Zeitschrift: Schweizerische Bauzeitung
Herausgeber: Verlags-AG der akademischen technischen Vereine
Band: 5/6 (1885)
Heft: 12

Wettbewerbe

Motto: Wappen der Stadt St. Gallen. *Erster Preis.*

Ansicht der Hauptfàçade.

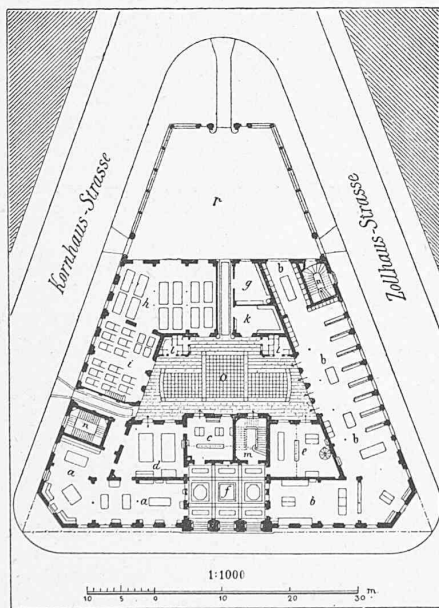
Die Zweckmässigkeit und Schönheit des Grundrisses ist hier nicht bloss vom architectonischen Standpunkte aus aner kennenswerth, sondern auch hinsichtlich der vielfach wichtigen Specialforderungen des Postdienstes von bleibender Bedeutung. Auch die obere Stockwerke sind sehr tüchtig und mit grosser Sachkenntniss angelegt, so dass ein Ganzes entsteht, wie es in dieser gleichartigen Vorzüglichkeit aller Theile nicht zum zweiten Mal vorhanden ist.

Die Ueberbauung des Platzes ist zwar im Gegensatz zu den beiden letztbesprochenen Entwürfen, welche die Südseite theilweise freilassen, in allen Stockwerken eine vollständige, allein obgleich eine Oeffnung des Hofes (mindestens im zweiten Stockwerk) von Werth wäre, so ist doch die vorhandene geschlossene Anlage in ihrer Art nicht als ein wesentlicher Fehler zu bezeichnen.

Die Auflösung des obersten Stockes in vier bis fünf kleine Wohnungen ist eine geschickte Leistung, die dem Scharfsinn des Verfassers alle Ehre macht, allein für die Ausführung empfiehlt sich trotzdem eine Reduction und Vereinfachung im Sinne einer weniger intensiven Betonung des ausgesprochenen Miethhauses.

Der Façade kann vorgeworfen werden, dass sie nicht sehr characteristisch sei: es fehlt darin die Hervorhebung der intensiven Oeffentlichkeit des Zweckes der Baute, welche nach des Verfassers Formgebung eher ein Gesandtschafts-Hôtel oder dgl. sein könnte.

Schnitt nach der Hauptaxe.

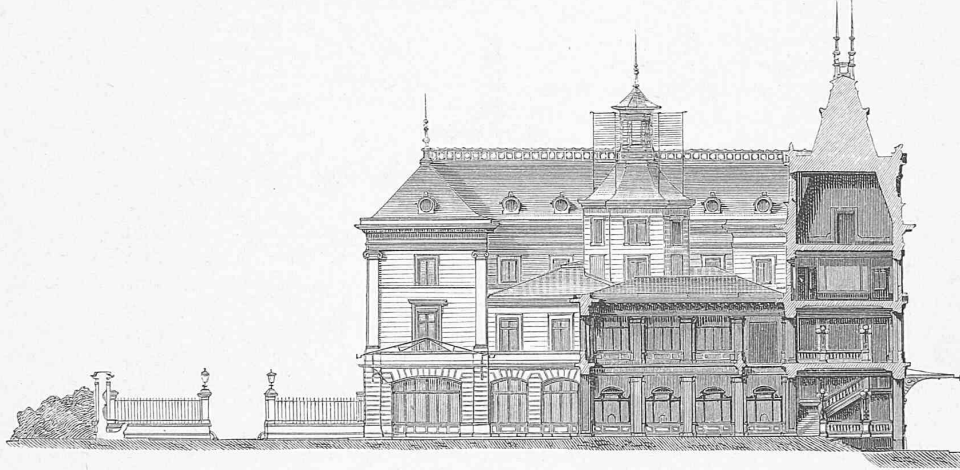
Der Verfasser legt mit grossem Fleisse eine Anzahl von Varianten vor, welche in ihrer bunten Mannigfaltigkeit wol eine Menge von mehr oder weniger fruchtbaren Ideen darstellen, die aber in der Durchführung an einer gewissen Verworrenheit und Unklarheit leiden.

Wir greifen die Variante B als bestes Motiv heraus und sehen darin den an sich bedeutenden Gedanken einer centralen Schalterhalle mit ringsum gruppirten Diensträumlichkeiten verwirklicht.

So sehr diese Anlage an sich bestechend ist, so bleibt doch die Sorgfalt der Detaillirung hinter der ersten Disposition zurück, denn es ergibt sich im Einzelnen eine Anzahl von kleineren Unzukömmlichkeiten, welche der Ausführung des Baues hinderlich wären. Wir erwähnen darunter die Uebelstände, dass Controle und Kanzlei der Kreispost unter das Glasdach der Schalterhalle münden, dass im ersten Stock Kreispostcontrole und Controleur (Art. 17 und 18 des Programmes) nicht mit einander in Verbindung stehen, dass die Seitentreppe im Erdgeschoss störend in die Diensträume einschneiden, dass Art. 20 (v. Programm) statt im ersten Stock im zweiten Stock angebracht ist.

Die Façade ist ruhig und characteristisch einfach behandelt und würde noch besser wirken, wenn der hohe Aufsatz über dem Dachgesimse anders behandelt wäre.

Motto: Postillon.

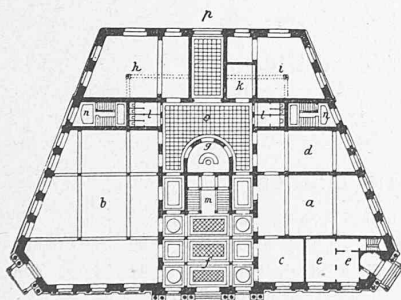
Das Bestreben nach möglichst conciser Fassung des Grundrisses hat den Concurrenten verleitet, verschiedene

wichtige Räume zu klein zu machen (Controle und Controleur, Remise). Auch ist neben einigen Unzukömmlichkeiten im Erdgeschoss besonders der Wohnungsstock nicht als gelöst zu betrachten.

Die Rundung und aner kennenswerthe Abgeschlossenheit des Gedankens wird beeinträchtigt durch eine etwas nüchterne Façade, welche zudem durch die ungünstige Form des Daches leidet.

Grundriss vom Erdgeschoss.

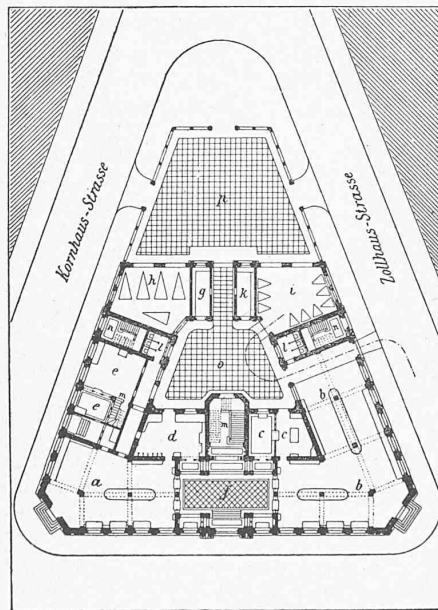
Im Gegensatz zum vorigen Entwurfe liegt hier die Stärke in den Grundrissen. Die Klarheit und Einfachheit der Conception in allen Stockwerken, insbesondere auch in der Treppenanlage, und die Uebersichtlichkeit der rationell angelegten Construction verdient alles Lob. Die Südseite ist nach oben zu in richtiger Würdigung der climatischen Verhältnisse und der freien Lage der Wohnungen etc. vollkommen offen behandelt und wenn das Glasdach in dem etwas engen Hofe weggelassen, oder anders disponirt wäre, so dürfte auch die in einem solchen Gebäude doppelt wichtige Ventilationsfrage befriedigend zu lösen sein.

Der Verfasser stösst im Detail jedoch auf einzelne Schwierigkeiten, welche den Werth seiner Anlage herabdrücken und für die Ausführung fraglich machen. So ist die Remise zu klein, die Lage der Briefschalter zu düster und unentwickelt, die Kreispostcontrole und der Apparatsaal zu tief und daher zu dunkel.

Motto: Zürich, 15. Februar 1885.

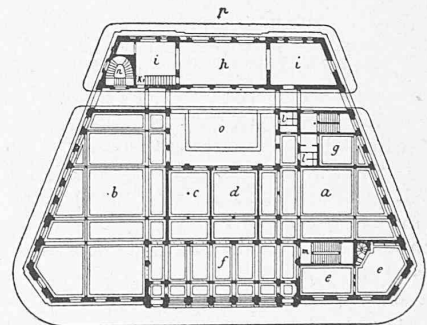
Der Contrast zwischen Grundrissen und Façaden ist hier eigenthümlich, denn während die Letztern sich durch schöne (obwol zu reiche) und wol verstandene Architectur vortheilhaft auszeichnen, können die Ersteren nicht als gelungen angesehen werden. Die Diensträume des Erdgeschosses sind allerdings zum Theil zweckmässig zusammengefasst, allein die Durchfahrt ist für den bedeutenden Wagenverkehr bedenklich, die Remise ist zu klein und der Waschraum fehlt ganz. Ausserdem sind die Treppenanlagen ziemlich unverständig und die überbauten Constructionen der obern Stockwerke schwierig.
